ふそう スーパーグレートの排出ガス発散防止装置（排気後処理制御装置用コントロールユニット）の
リコールについて

リコール届出番号	5797	リコール開始日	令和8年3月31日
基準不適合状態にあると認める構造、装置又は性能の状況及びその原因	<p>ACM において、ソフトウェアの設計検討が不十分なため、尿素水ポンプ回転センサー故障時にエンジン警告灯(MIL)が点灯しない。そのため、保安基準に適合しない。</p> <p>(ACM : After Treatment System Control Module 排気後処理制御装置用コントロールユニット)</p>		
改善措置の内容	全車両、ACMのソフトウェアを修正したものに書き換える。

改善箇所説明図

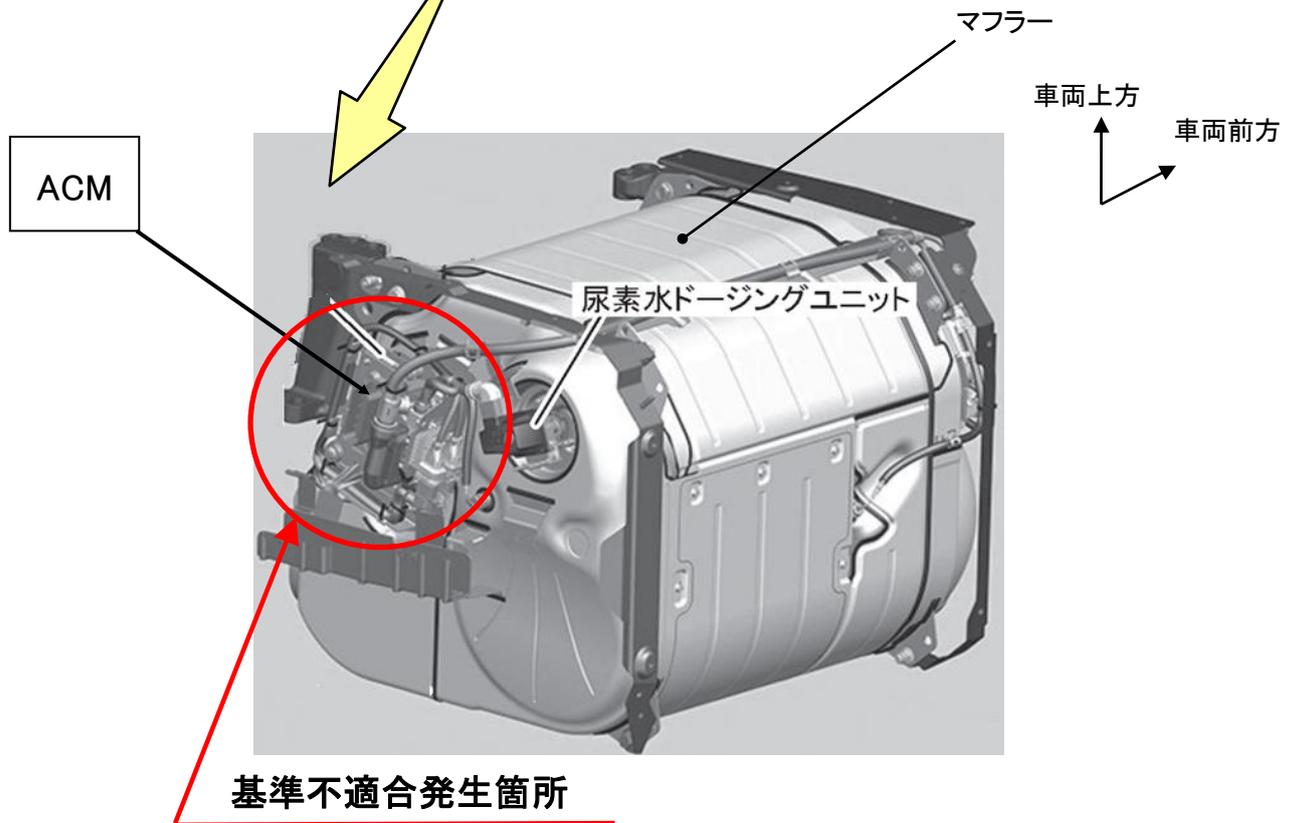
ACMにおいて、ソフトウェアの設計検討が不十分なため、尿素水ポンプ回転センサー故障時にエンジン警告灯(MIL)が点灯しない。そのため、保安基準に適合しない。
(ACM : After Treatment System Control Module 排気後処理制御装置用コントロールユニット)

全車両、ACMのソフトウェアを修正したものに書き換える。

注 : は、ソフトウェアを対策品に書き換える部品を示す。

識別 : 作業完了車には、車両右前輪のフェンダー内側上部に白色ペイントを塗布する。
